# Verslag huishoudelijke elektrische installatie op laagspanning en zeer lage spanning

| Referentie: **006-20261109-06** | Datum controle: **09/11/2026** |

| Adres installatie: | **Heuvelstraat 30, 2400 - Mol** | Nummer teller(s): | **1lgz0514315524** |

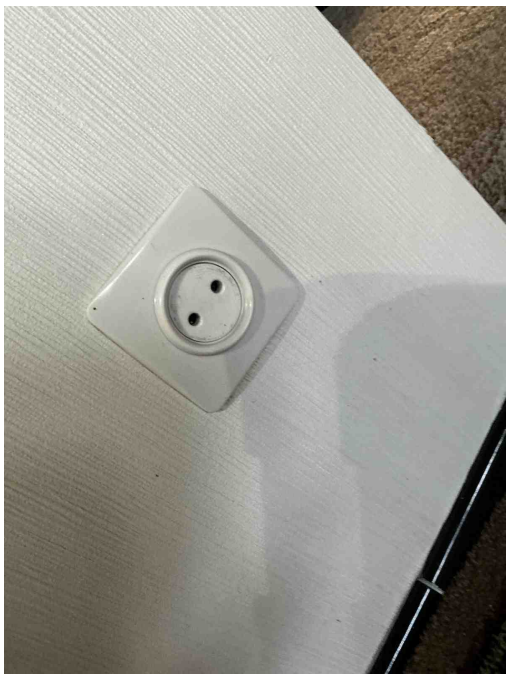
**T09** - Bepaalde contactdozen en/of schakelaars zijn beschadigd (Boek 1: 1.4.1.3).
*Opmerking: O.a. woonkamer , overloop*

**T11** - De contactdozen waarvan de toegekende stroomsterkte maximaal 16A en de toegekende spanning maximaal 250V bedraagt en niet bedoeld zijn voor de voeding van een of meerdere verbruikstoestellen voor een specifiek doel en niet geplaatst zijn in of op schakel- en verdeelborden, beschikken niet of IPXX-D (incl. gemeenschappelijke delen residentieel geheel) (Boek 1: 4.2.2.3/5.3.5.2).
*Opmerking: O.a. woonkamer , garage,badkamer, overloop*

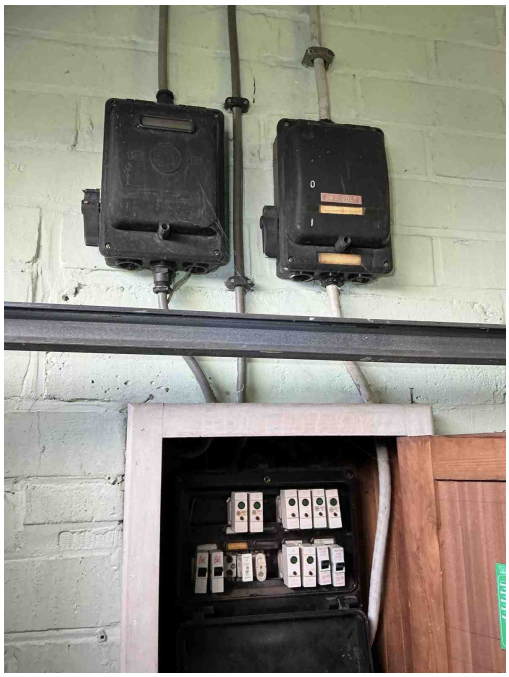
**B17** - De voedingsspanning is niet op elk bord vermeld (Boek 1: 3.1.3.3).
*Opmerking: O.a. bord1 en bord3, bord5*

**B29** - Het elektrisch verdeelbord in een huishoudelijke ruimte is niet voorzien van een deur (Boek1: 5.3.5.1).
*Opmerking: O.a. bord1*

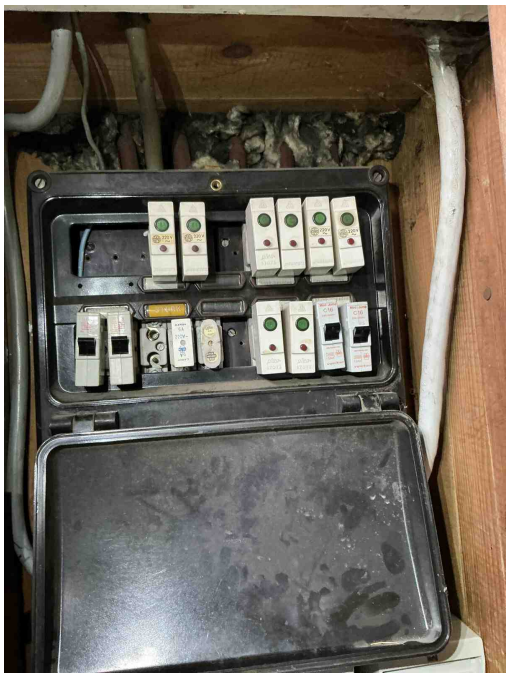
**B17** - De voedingsspanning is niet op elk bord vermeld (Boek 1: 3.1.3.3).
*Opmerking: O.a. bord1 en bord3, bord5*

**B18** - Het volgnummer is niet op elk bord vermeld (Boek 1: 3.1.3.3).
*Opmerking: O.a. bord3 en bord4*

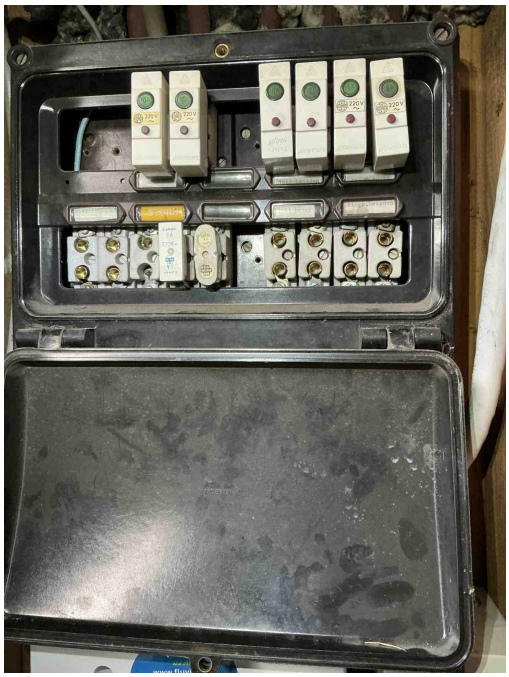
**B04** - De aanduiding van de kringen, klemmen en/of schakelapparatuur ontbreekt, is onjuist of is onvolledig (Boek 1: 3.1.3.1/5.1.6.1).
*Opmerking: O.a. bord2, bord5*

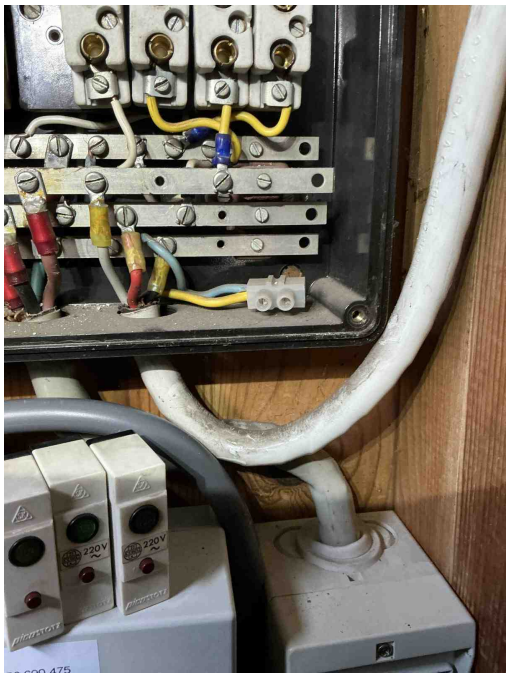
**B30** - De houder van de beveiliging in een huishoudelijke ruimte is niet voorzien van aangepaste kalibreerelementen (Boek1: 5.3.5.5).
*Opmerking: O.a. bord2*

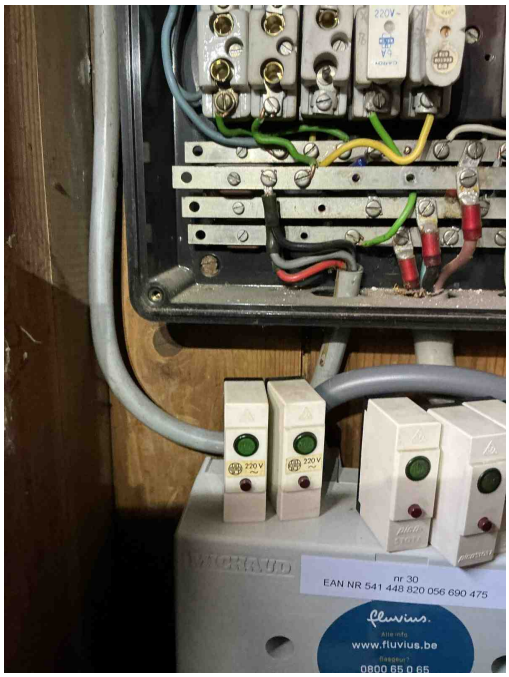
**C35** - Er zijn doorverbindingen gemaakt met lusterklemmen; er kon niet aangetoond worden dat deze klemmen geschikt zijn voor de aanwezige spanning, stroom en draadsectie en dat ze “CE” zijn (Boek 1: 1.4.2.1.).
*Opmerking: O.a. in bord2*

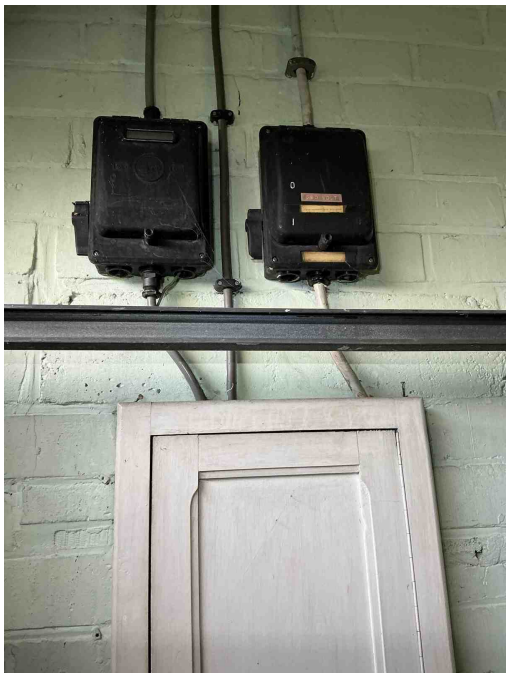
**T21a** - Het elektrisch materieel is niet geplaatst volgens de voorschriften van de fabrikant/ regels van goed vakmanschap. (Boek 1: 1.4.1.3) Oa ophangvijzen elektrisch verdeelbord niet afgedekt. Zie klasse II toestel.
*Opmerking: O.a. bord2*

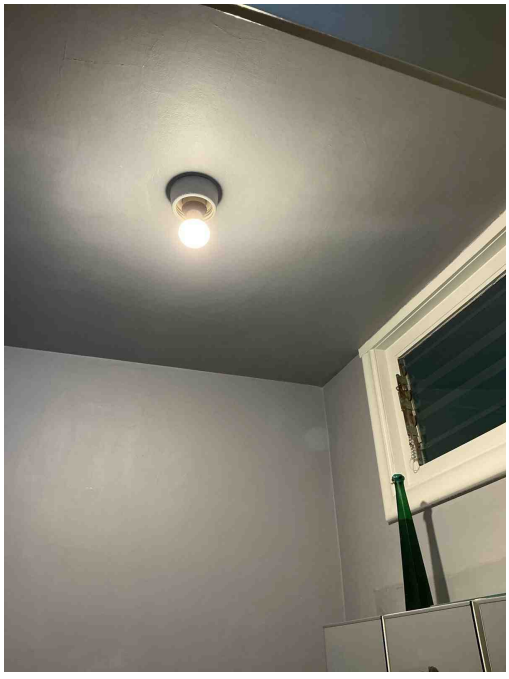
**B02** - Het elektrisch verdeelbord is onvoldoende bereikbaar (Boek 1: 5.3.5.1).
*Opmerking: O.a. bord3 en bord4*

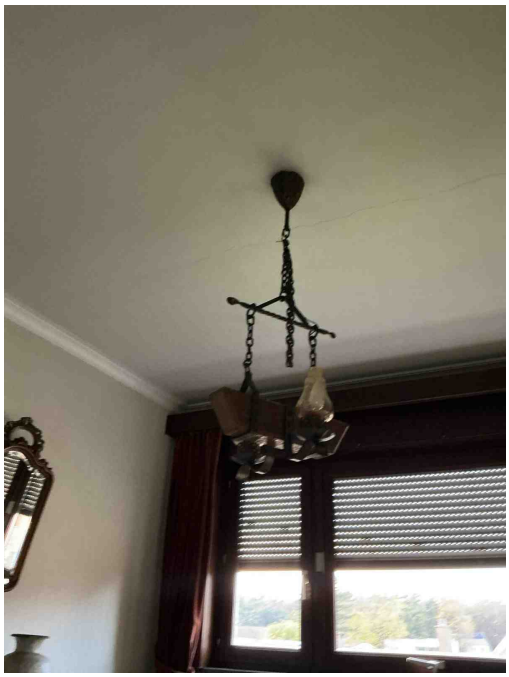
**T23** - Het elektrisch materiaal is beschadigd. (Boek 1: 1.4.1.3).
*Opmerking: O.a. lamp badkamer*

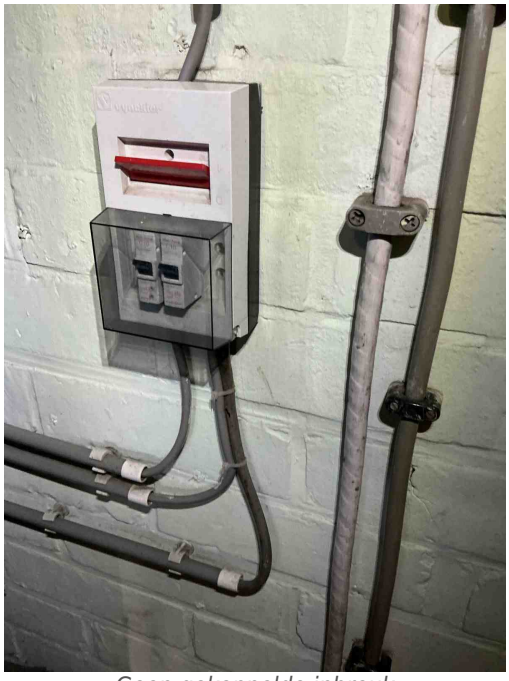
**T24** - Het gebruik van elektrische machines of toestellen van klasse 0 en 0I is verboden. (Boek 1, Onderafdeling 4.2.4.3)
*Opmerking: O.a. overloop*
